【江南区】横越地区住民バス運行計画概要（変更）（案）について

1. 意見交換事項の概要

横越地区住民バス（横バス）の南ルート『横越小学校～プラント5～横越上町2丁目』間について、現在の道路環境や沿線地域住民の意向を踏まえ、更なる利便性向上を目的にルート変更及び停留所の移設を行う。

←【現行の運行ルート】

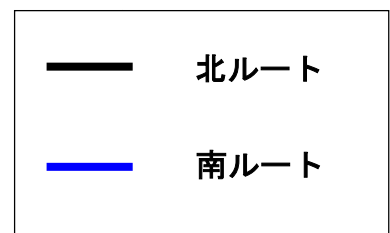
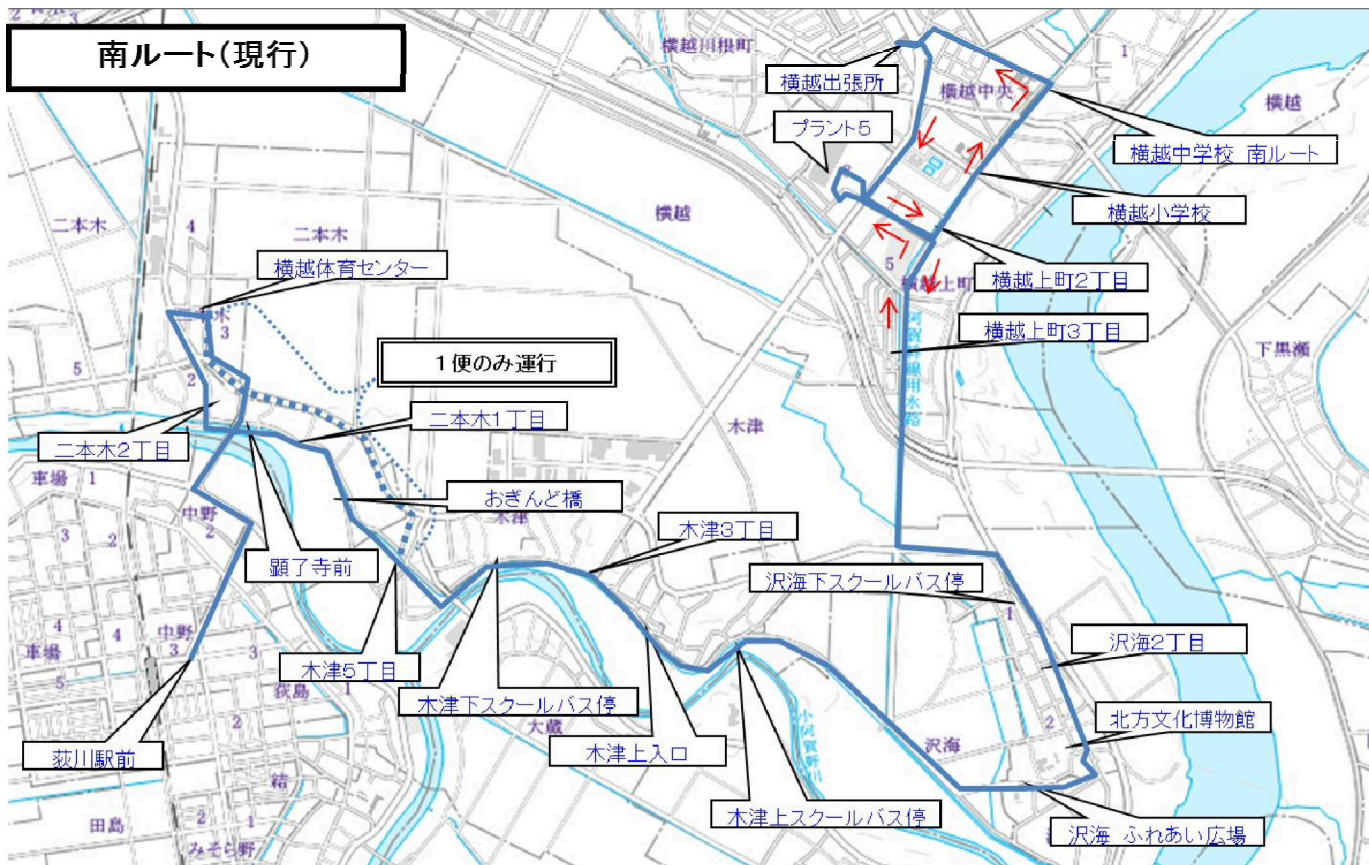
●運行ルートの一部見直し

- ・現状のルートは、プラント5の出入り口交差点から「横越上町2丁目」停留所までを直線的に往来しているが、沿線住民からバスを含む大型車が通ると建物が揺れて困るという意見をいただいている。（現在は当該区間を徐行運転で対応）
- ・当該区間は、地盤が軟弱であり、道路舗装だけでは解決されないことから、沿線住民の意向を踏まえたルートに変更する。

●「横越上町2丁目」停留所の移設

- ・上記のルート変更に伴い、既存の「横越上町2丁目」停留所について地域住民の意向を踏まえた位置へ移設する。既存利用者はもとより、人口が集積している横越上町3丁目に近づくことでさらなる利便性向上と利用者増が見込まれる。

【変更後の運行ルート】
